改善箇所説明図

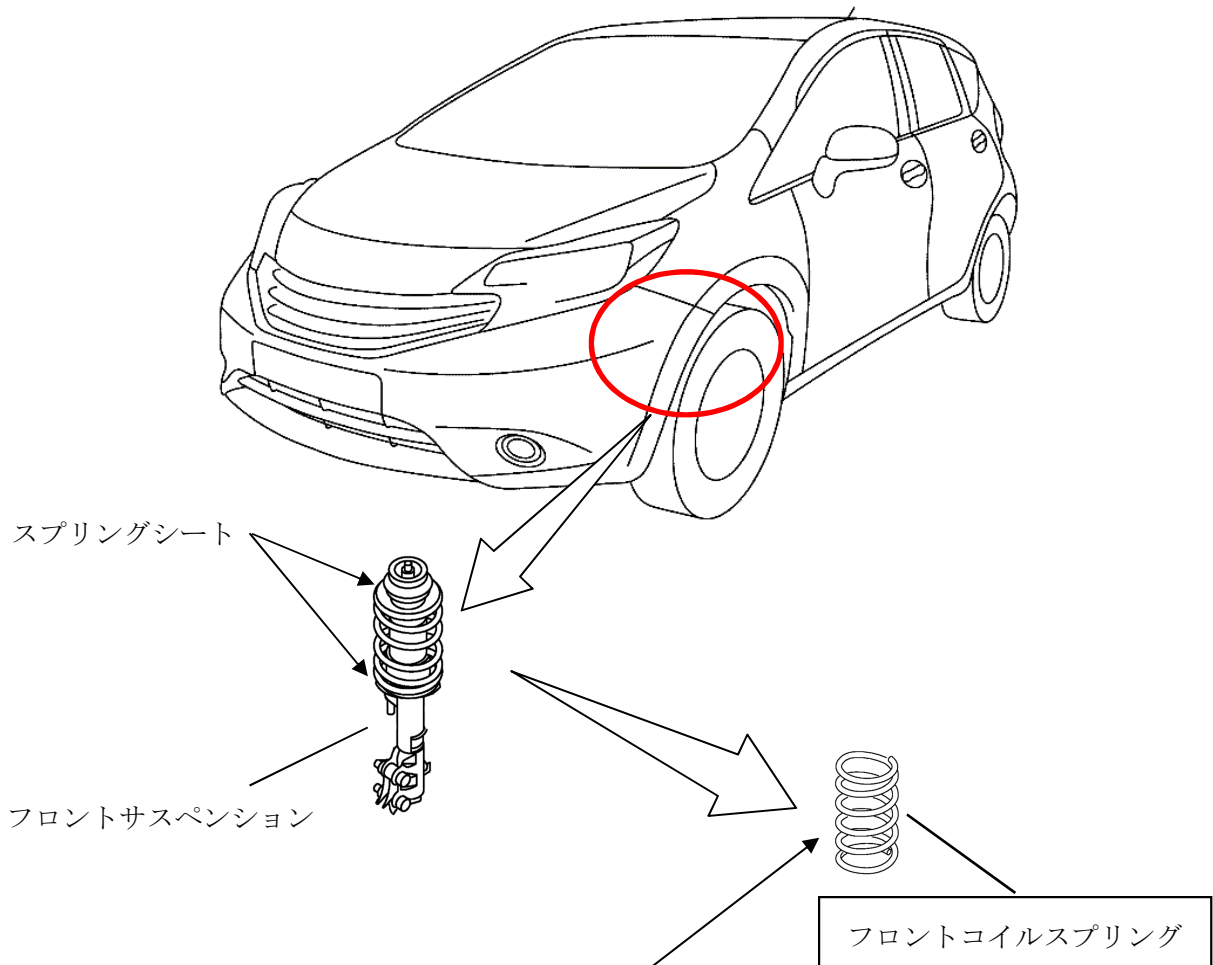
基準不適合発生箇所

フロントサスペンションにおいて、コイルスプリングの形状が不適切なため、スプリングシートとの接触状態が不安定なものがあり、車両が大きくバウンドする際にスプリングが動いて、スプリングシート内周面と干渉することがある。そのまま使用を続けると、塗装が剥がれて腐食し、最悪の場合、コイルスプリングが折損するおそれがある。

改善の内容

全車両、フロントコイルスプリングを対策品と交換する。

識別：銀色のシールをモデルナンバープレートに貼る。
